改善箇所説明図

ロータリ除雪車の車枠において、車枠強度が不足しているため、車枠に亀裂が発生することがある。
そのため、そのまま使用を続けると、亀裂が進行し、最悪の場合、車枠が折損するおそれがある。

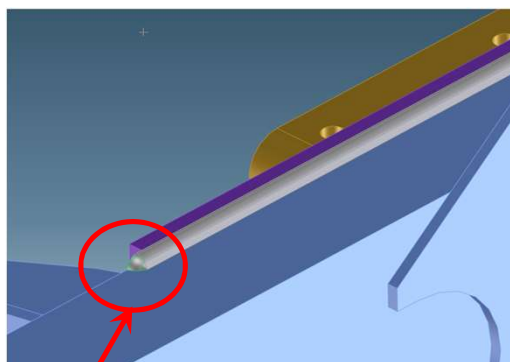
識別： 改善実施済車は、運転席ドア開口部に青色ペイントを塗布する。

青色ペイント

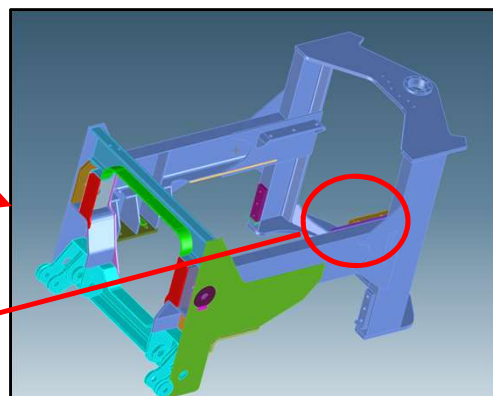
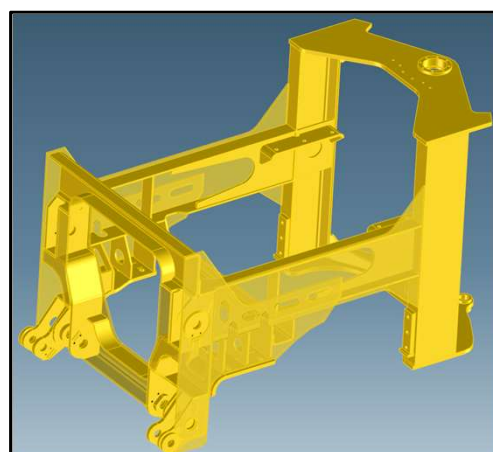
亀裂 基準不適合発生箇所

不適合車枠

基準不適合発生箇所

恒久対策車枠

全車両、車枠を対策品に交換する。
